КОМПЛЕКСНО ВЪЗРАЖЕНИЕ

Против: Инвестиционно предложение /ИП/ за изграждане на МВЕЦ на съоръжение на НС ЕАД София - бент Паша арк, община Пазарджик, с възложител "Юни Кон" ООД

Подател: Сдружение „Балканка”, гр. София, ул. Челопешко шосе №26

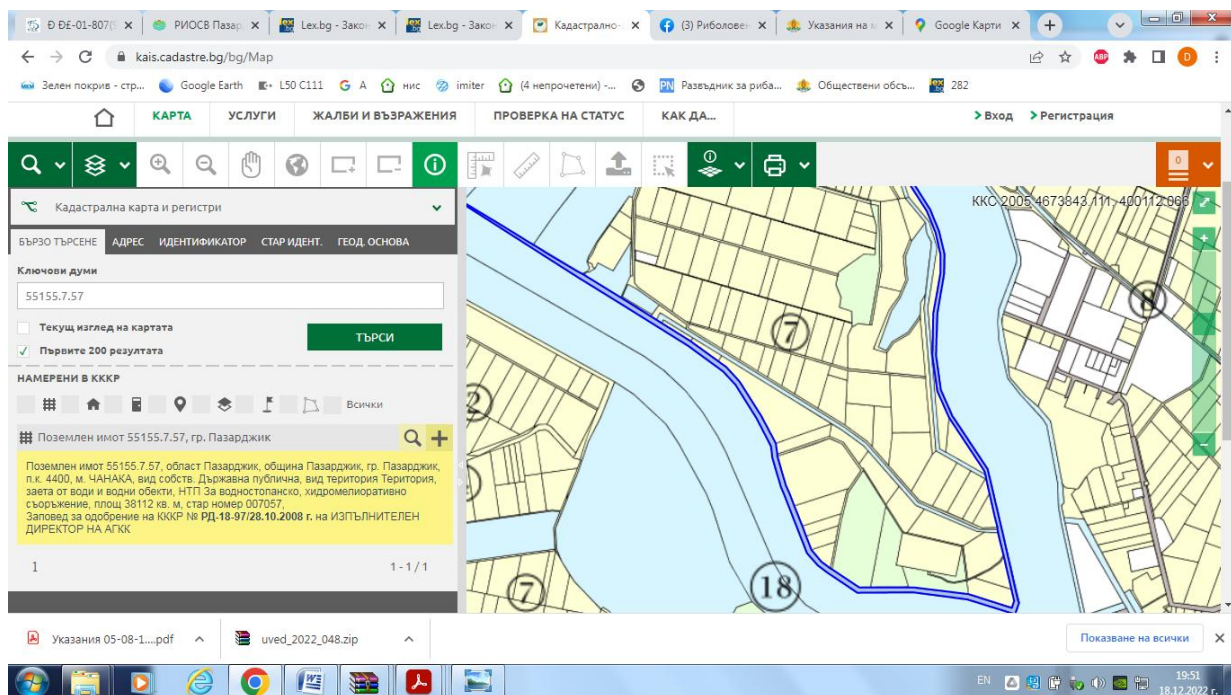
Точка 2 от горните означава, че е налице противоречие между описанието на ИП, внесено в РИОСВ Пазарджик, и описанието на ИП според директора на БДИБР. Няма никакви официални следи в новото описание на ИП от дата 18.02.2023г., нито в предпоследното писмо на инвеститора до директора на РИОСВ Пазарджик вх. № ПД-01-393-(14)/15.11.2022г., че възложителят се е отказал от надграждането и повдигането на нивото на водата. Напротив, по-горе в цитата от стр.3 на описанието на ВЕЦ-а продължава да пише, че водното ниво ще се повдига чрез мембрана.

По тази точка обръщаме внимание и че няма никакви доказателства, че бентът ще може да издържи каквото и да било повдигане на нивото на водата зад него.

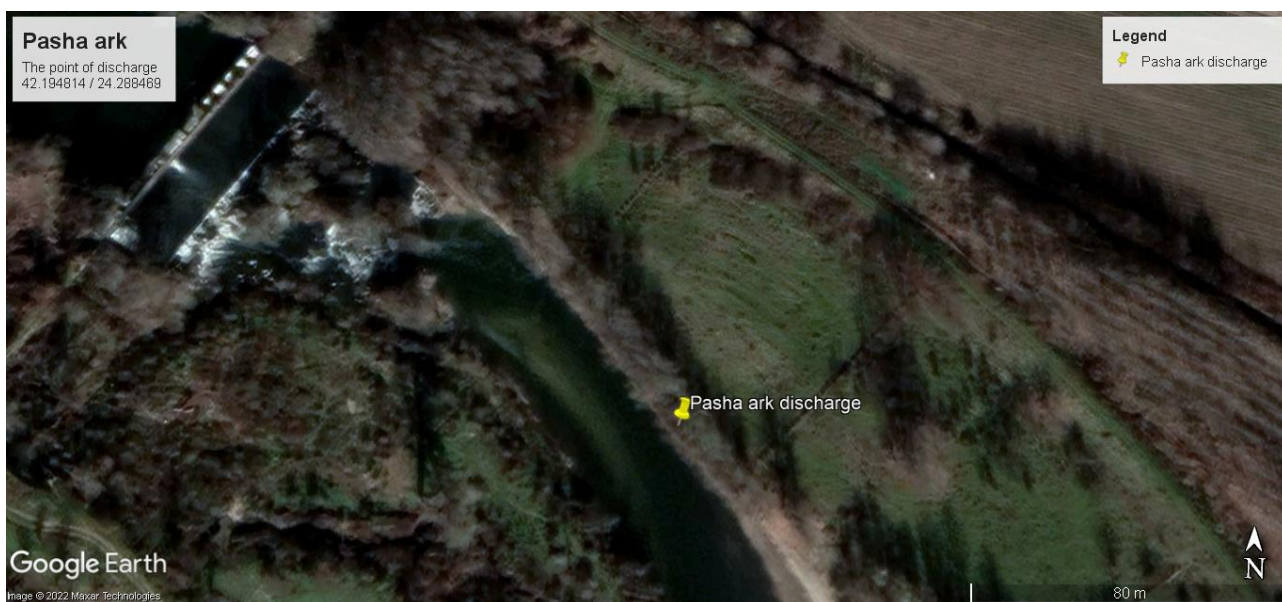
Това съоръжение всъщност е дигата, видно от кадастъра. И в старото, и в уж новото ИП, което си е старото, през този поземлен имот ще преминава каналът под дигата. Ето Ви карта на имота № **55155.7.57** /в синьо/ от кадастъра, на която се вижда и самият напоителен канал в имот № **55155.7.68** за да се убедите:

Фактът, че директор Узунов е изтрил този имот № **55155.7.57 от последното си становище, въобще не отменя необходимостта от преминаване на долната вада на процесния МВЕЦ през този поземлен имот, който е под дигата!**
